Zeitschrift: **Schweizerische Bauzeitung**

Band (Jahr): **65/66 (1915)**

Ideen-Wettbewerb für den „Pont Butin“, Genf.¹⁾

Rapport du Jury

Abb. 1. Prämiierter Entwurf Nr. 29 (Typ 1ac). Verfasser: Ing. Bolliger & Cie. in Zürich, Arch. Garcin & Bizot in Genf, Unternehmer Ed. Cuénod, A.-G. in Genf und Favre & Cie. in Zürich. — Geometrische Ansicht, Masstab 1:2500.

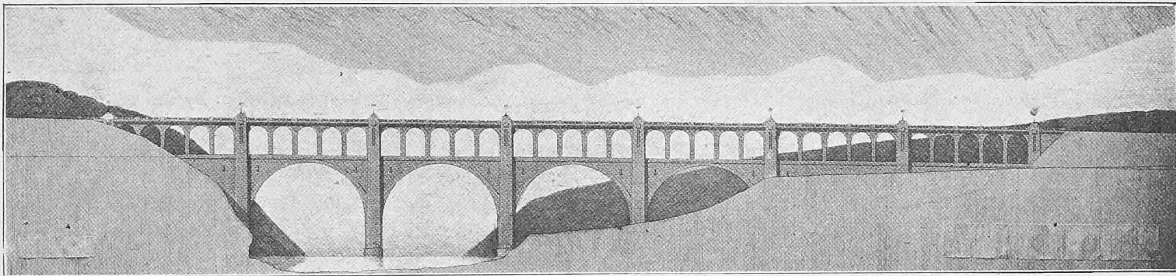
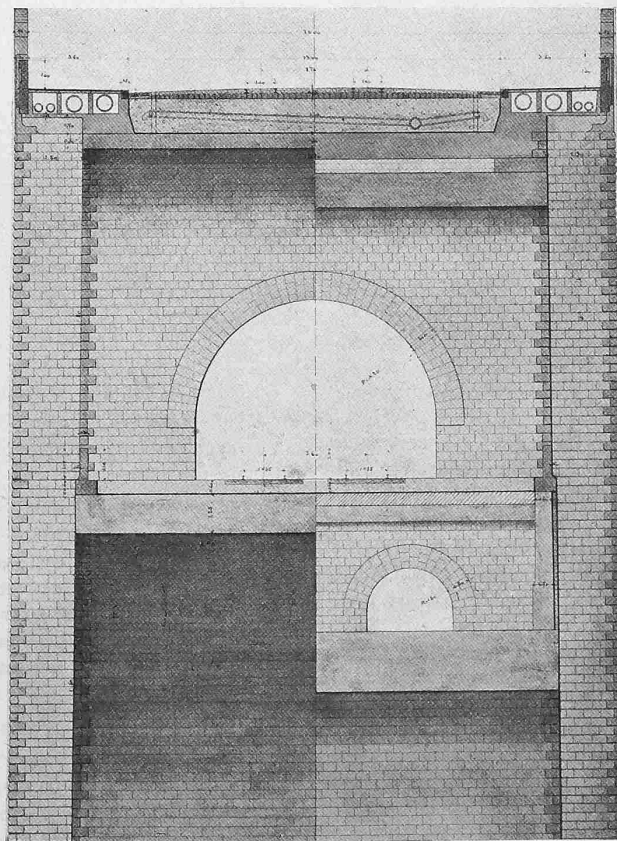
N° 29. *Dans son cadre. Type 1 ac.* Quatre ouvertures de 42 m. C'est le meilleur projet du groupe, il rappelle les N°s 4 et 40. Il y a un peu de sécheresse dans les grands piliers. La fondation de la culée sur la rive droite laisse à désirer, les consoles armées des trottoirs sont mal appuyées. Bonnes planches statiques.

Abb. 3. Prämierter Entwurf Nr. 7 (Typ 1 bc). Verfasser: Ing. Ed. Züblin & Cie. und Arch. E. Wipf in Zürich. — Masstab 1:2500.

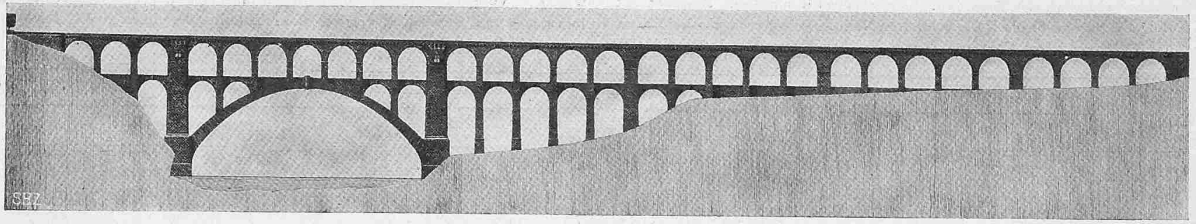
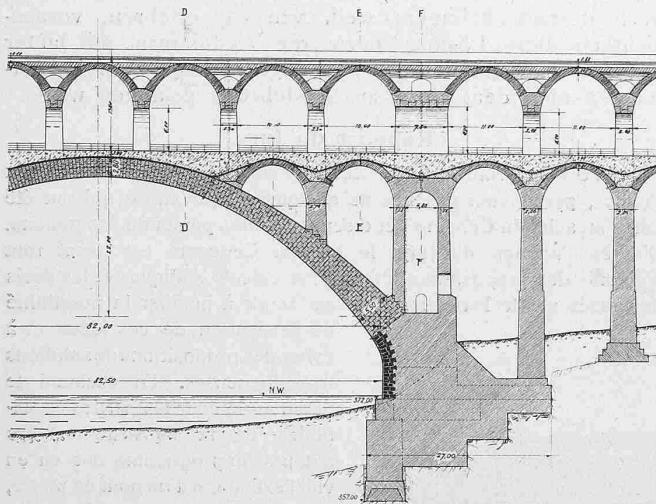
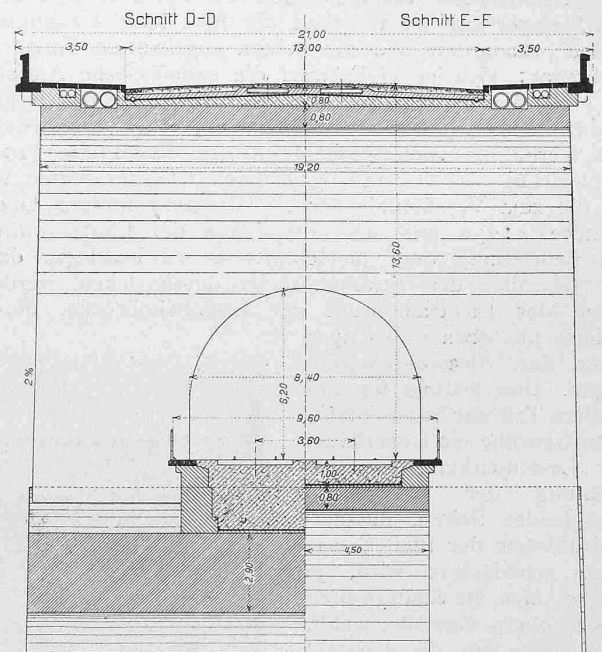
N° 7. *Arc. Type 1 bc.* Ouverture principale de 82,5 m. Les proportions sont heureuses, c'est le projet à grand arc qui présente le plus d'unité et d'harmonie, l'ouverture des voûtes du viaduc d'accès est la même que celle des voûtes du pont-route sur le grand arc. Deux piliers principaux limitent avantageusement ce dernier. La construction est simple, l'étude statique bonne, les fondations sont à revoir.

Abb. 6. Prämiiertes Entwurf Nr. 53 (Typ 1 bc). Verfasser: Ing. Joho & Minutti und Arch. Peloux & de Rahm in Genf. — Masstab 1:2500.

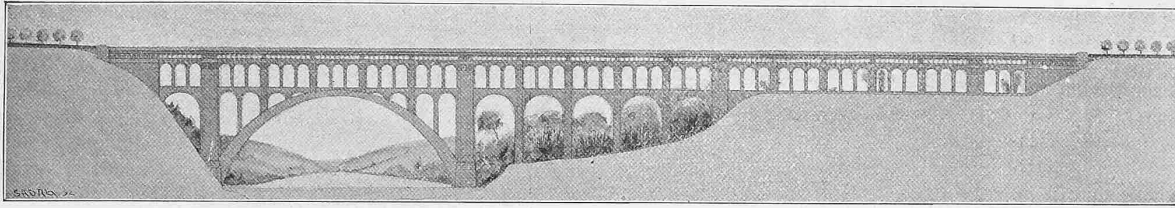
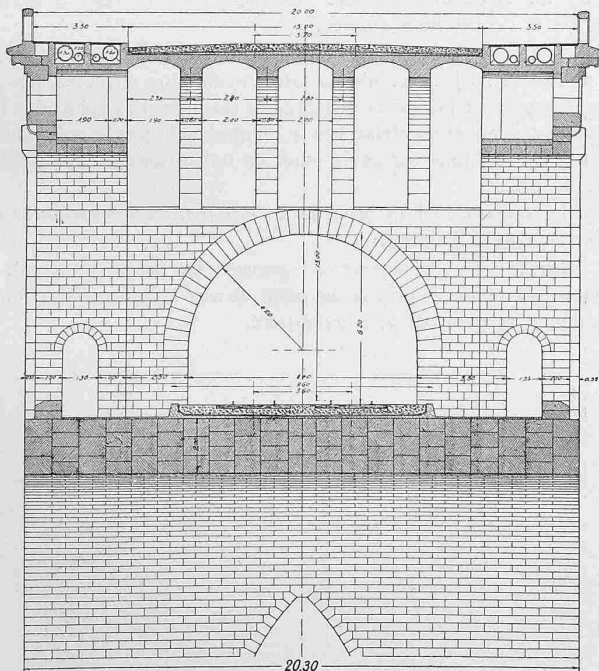
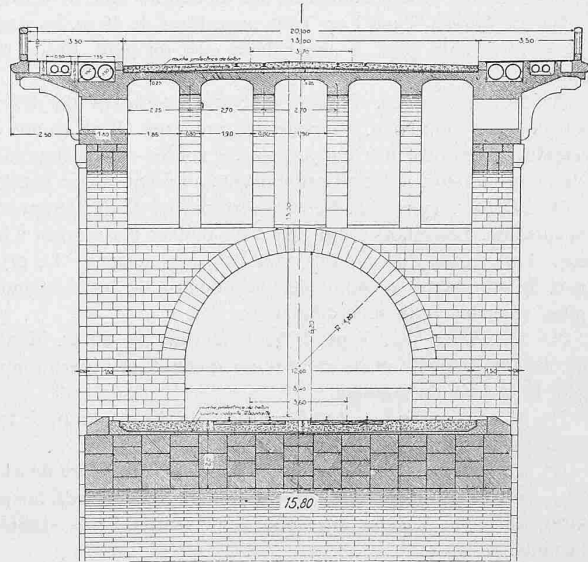
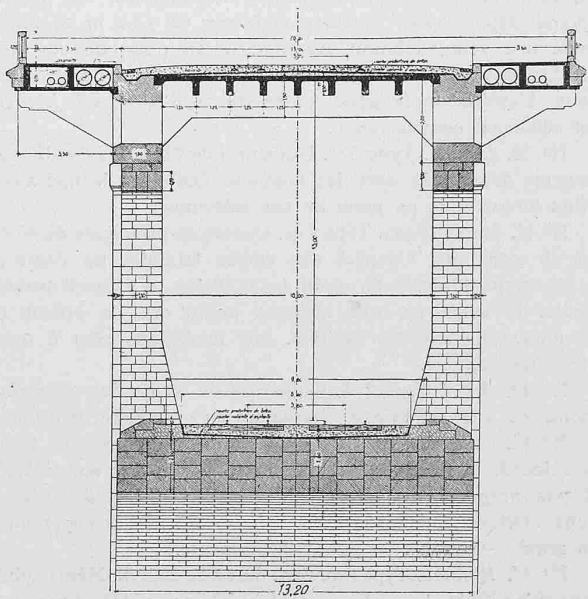
N° 53. *Rhône*. Variante C, type 1 bc. Ouverture principale de 82 m. L'aspect est un peu coupé, il y a trop de petites voûtes d'élévation, en partie non motivées au point de vue constructif. Au point de vue esthétique le projet 7, également à grand arc, semble supérieur. Le projet est retenu pour sa section en travers qui vise à l'économie. Les calculs statiques sont bons.

Abb. 10. Angekaufter Entwurf Nr. 50, Lösung III, Variante 3A (Typ 1 b). — 1:2500.
Verfasser: Ing. Müller, Zeerleder & Gobat und Arch. Max Zeerleder in Bern.

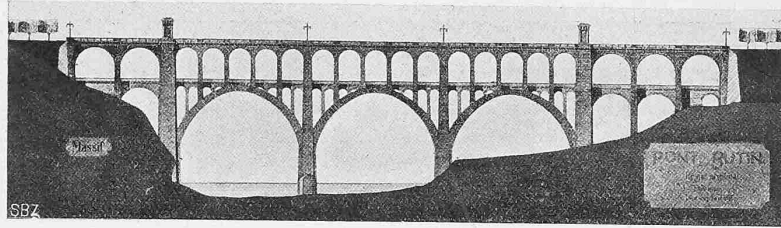
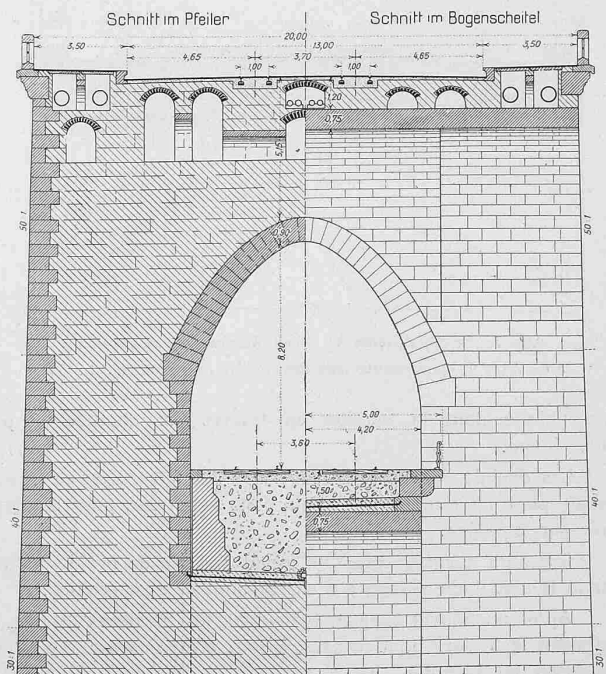
N° 50. *Massif*. Solution III, variante 3 A, type 1 b. Trois ouvertures principales de 42,8 m. L'ensemble est satisfaisant, sans présenter toutefois aucun point saillant. Au point de vue statique la coupe en travers présente les désavantages du type 1, à voûte unique. Les fondations à ruche sont à revoir. Les calculs statiques sont bons.

Abb. 15. Prämiierter Entwurf Nr. 46, Variante 1 (Typ 2b). — Masstab 1:2500.
 Verfasser: Ing. M. Schnyder, Burgdorf; Arch. Albert Frölich, Zürich und Unternehmer G. Dunand, Genf.

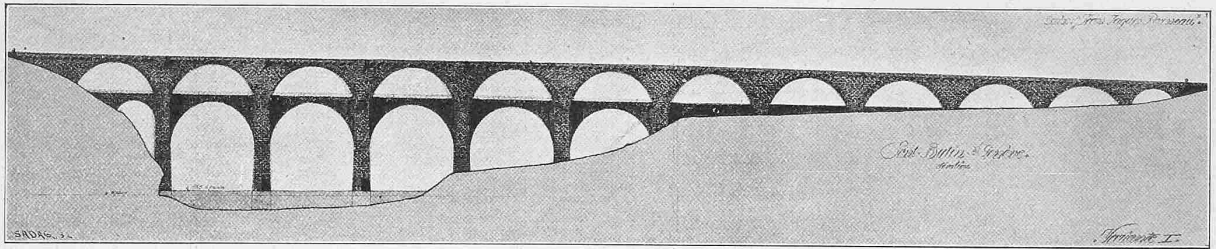
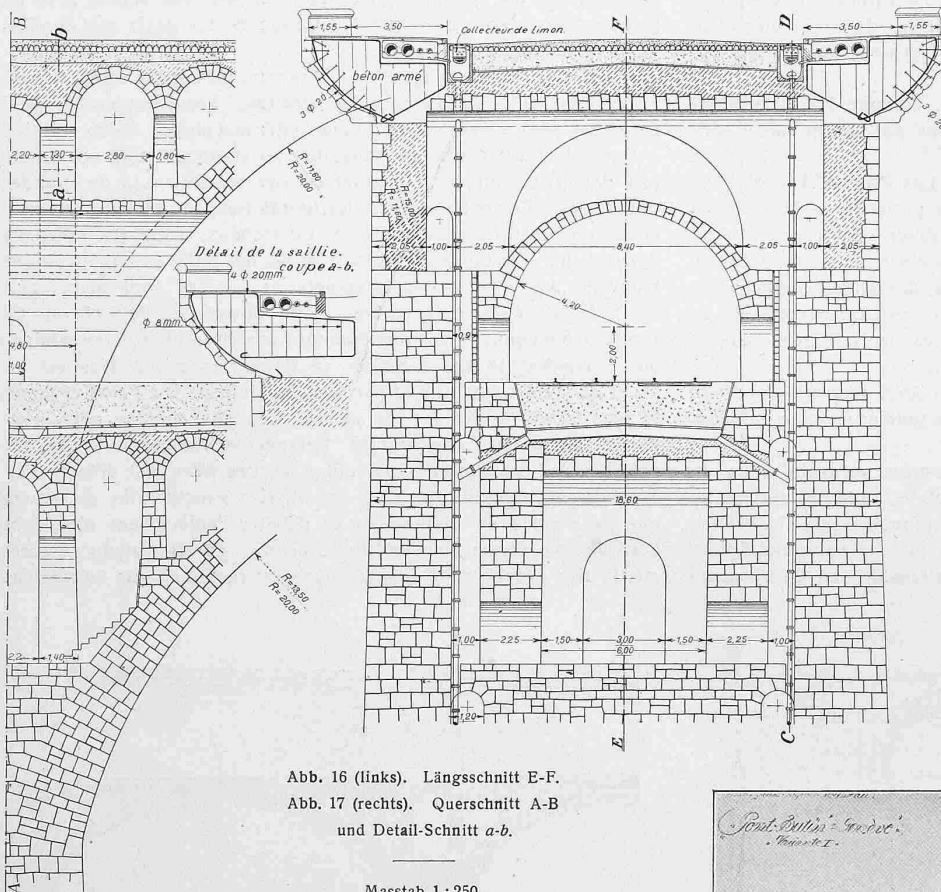
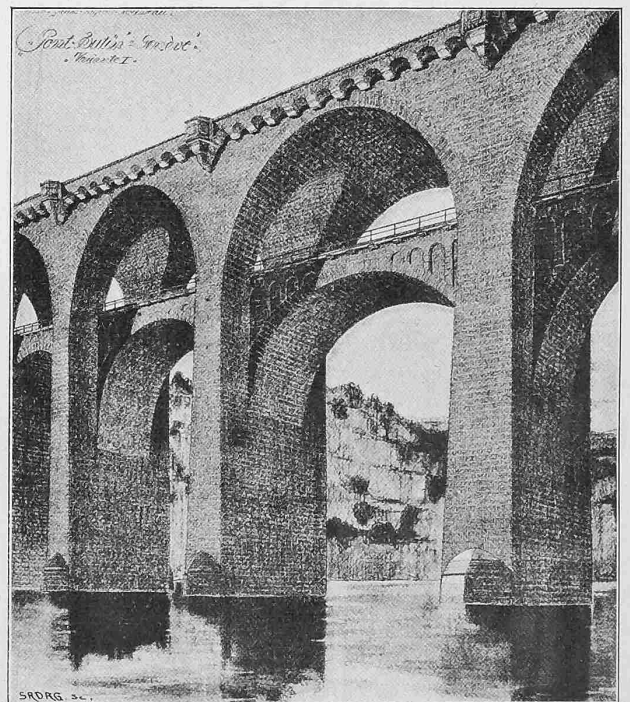
N° 46. *Jean-Jacques Rousseau.* Variante 1, type 2b. Ouvertures de 35,9 m. Ce projet qui rappelle, ainsi qu'il a déjà été dit, les N°s 13, 26, 27, 44 et 47 et même les N°s 14 et 20 éliminés au premier tour, a été retenu comme l'une des bonnes propositions du type 2b. Au point

de vue esthétique, il se présente un peu mieux dans son ensemble que les autres projets du même groupe, quoique la forme des voûtes du N° 13 soit plus harmonieuse. La naissance des voûtes du pont-route est placée trop bas, ce qui donne un aspect écrasé. Le profil en long présente une brisure non motivée, la section en travers paraît compliquée, les consoles du trottoir sont à revoir. Le mémoire explicatif et les calculs statiques sont bons.

Abb. 19. Angekaufter Entwurf Nr. 13 (Typ 2 b). — Verfasser: Ing. Cd. Zschokke A.-G. in Aarau und Arch. Bracher & Widmer und Daxelhoffer in Bern. — 1:2500.

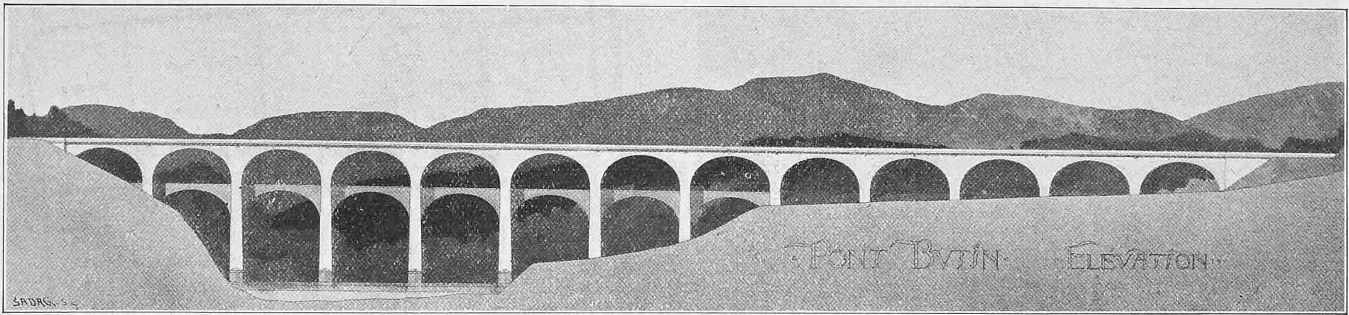
N° 13. *Esthétique et économique. Type 2b.* Sept ouvertures de 28 m. L'aspect général est un peu monotone, mais la forme des voûtes satisfaisante. C'est l'harmonie des courbes qui fait retenir ce projet, elle est supérieure à celle des voûtes des N°s 26, 27, 44, 46 et 47, fort semblables du reste. La naissance des arcs du pont-route est placée au-dessus du tablier inférieur. L'étude statique est incomplète.
